補足説明資料9 設置変更許可時と設工認時の被ばく評価における変更点について

設置変更許可申請時の被ばく評価（以下「設置許可評価」という。）と設計及び工事計画申請時の被ばく評価（以下「設工認評価」という。）の変更点について以下に示す。

第4-1-8図 処理棟の雑固体廃棄物及び搬出棟のアスファルト固化体からのスカイシャイン線量計算形状図 (1/2)

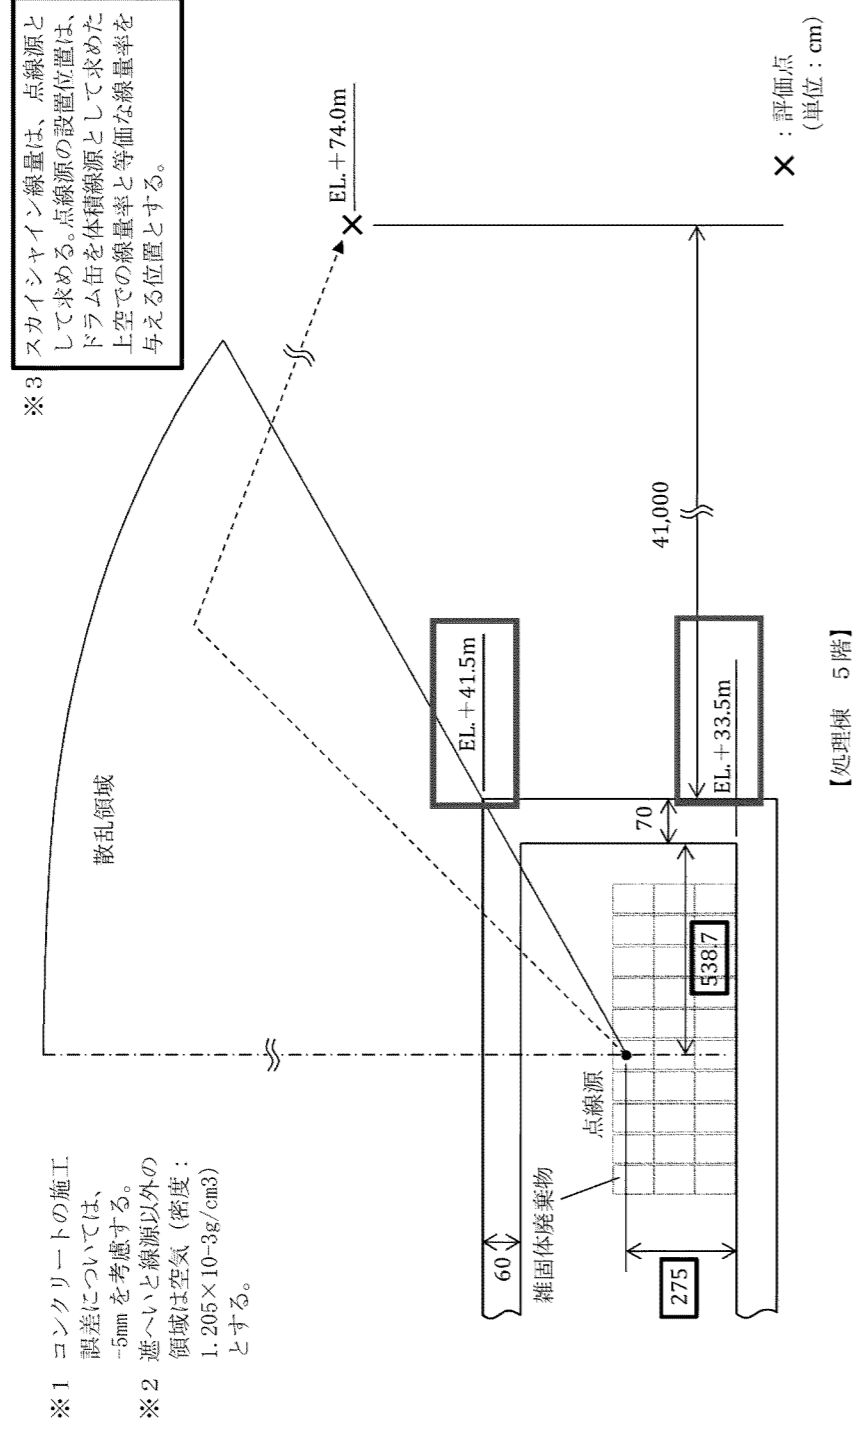
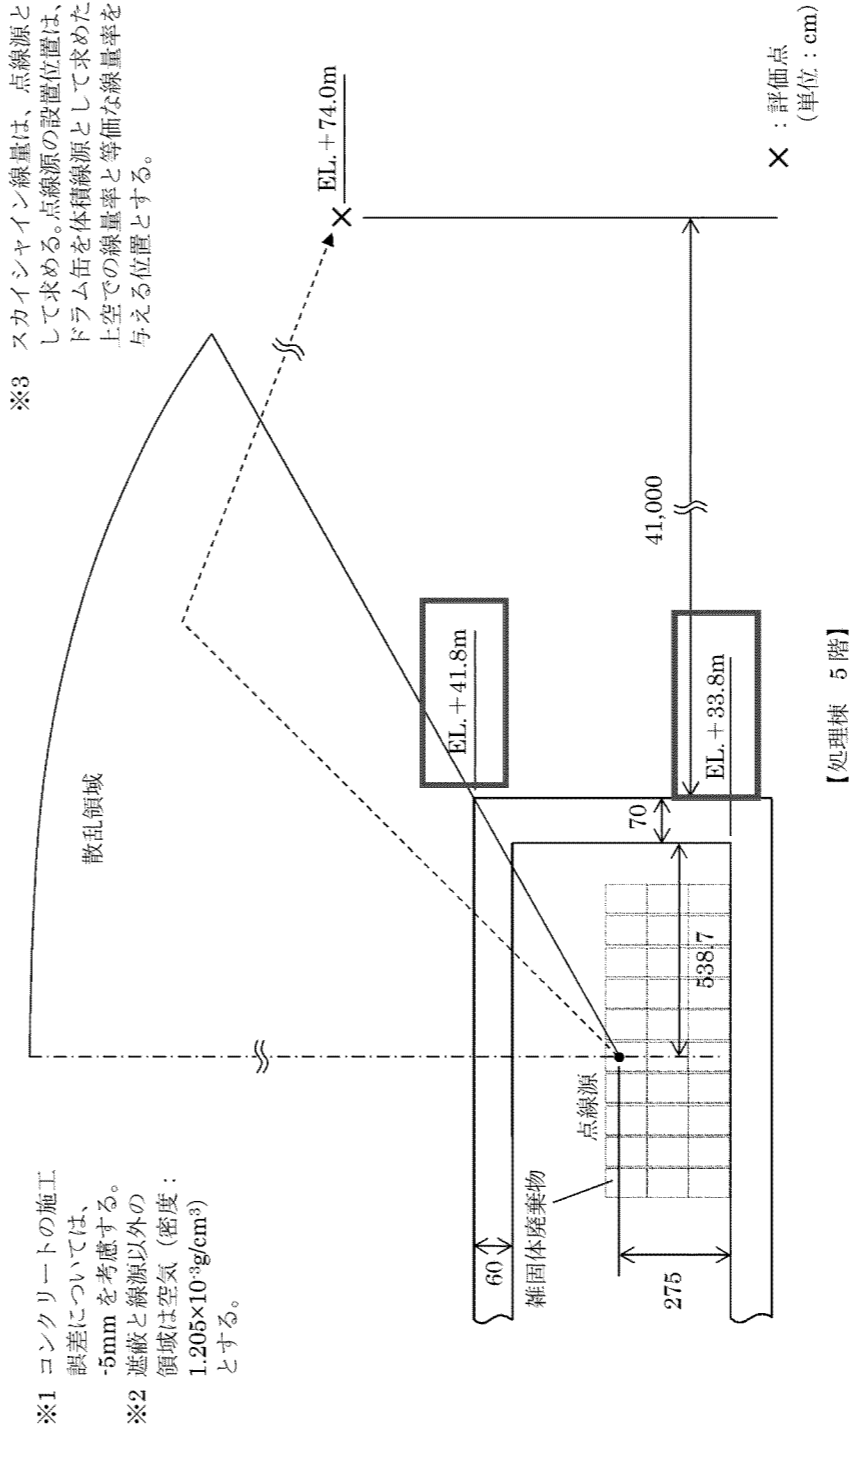
設計進捗に伴う建屋床高さ変更のため、スカイシャイン線量評価条件における建屋高さを変更した。（別紙のとおり）

建屋高さ変更に伴う変更 (+0.3m)

第4-1-8図 処理棟の雑固体廃棄物及び搬出棟のアスファルト固化体からのスカイシャイン線量計算形状図 (2/2)

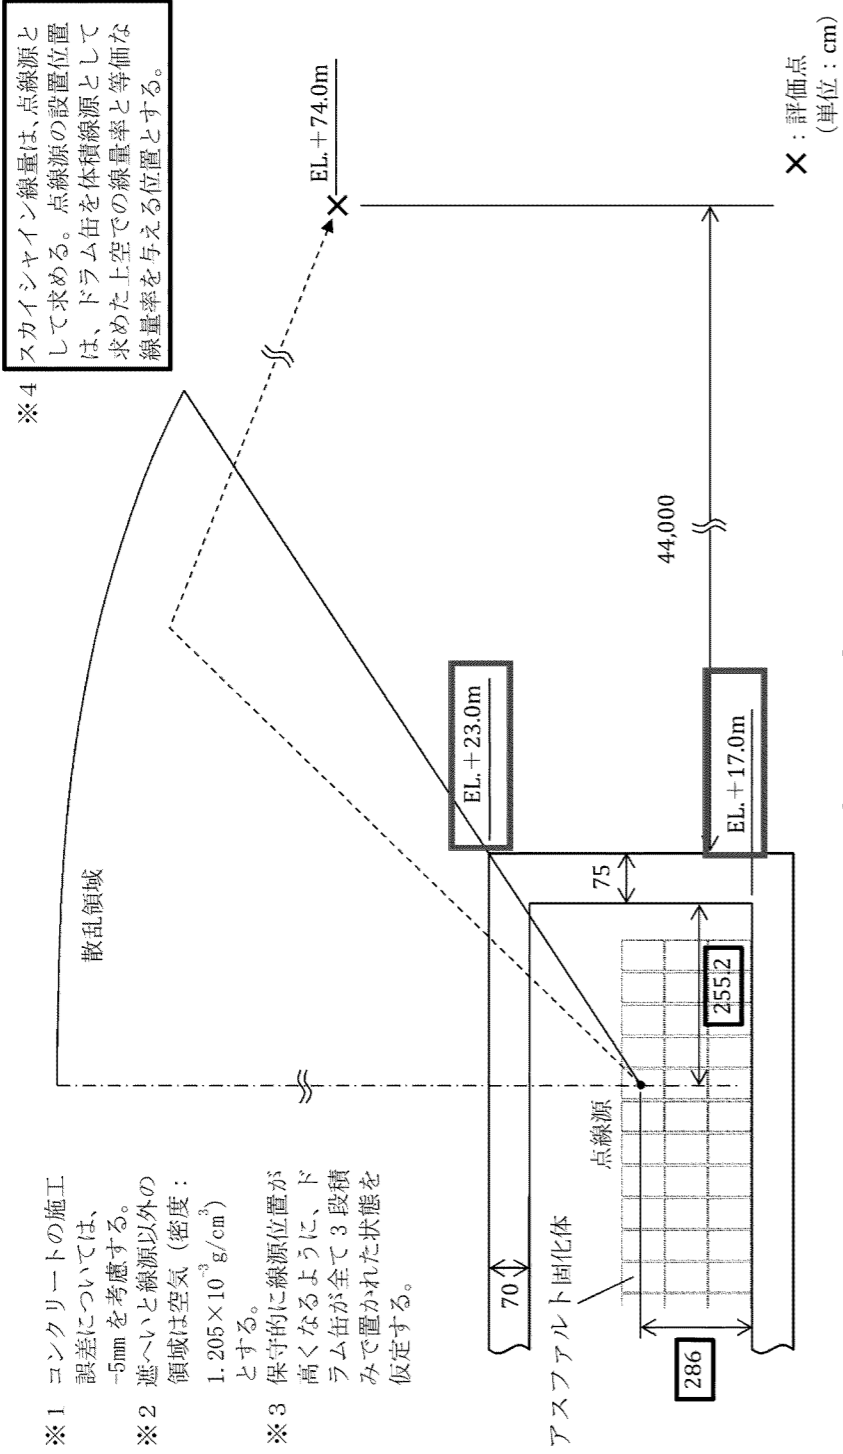
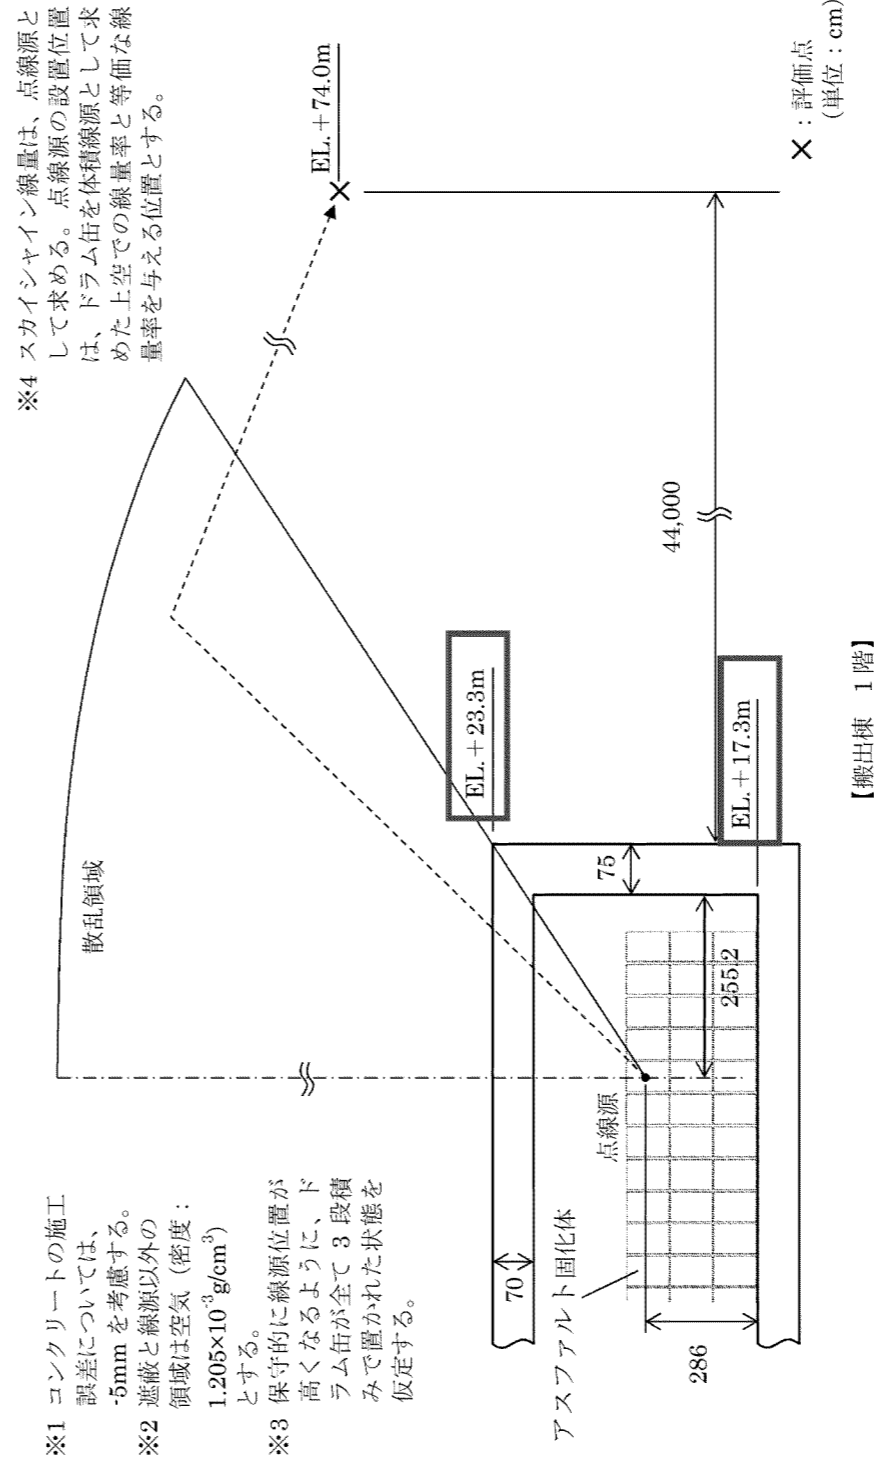
建屋高さ変更に伴う変更 (+0.3m)
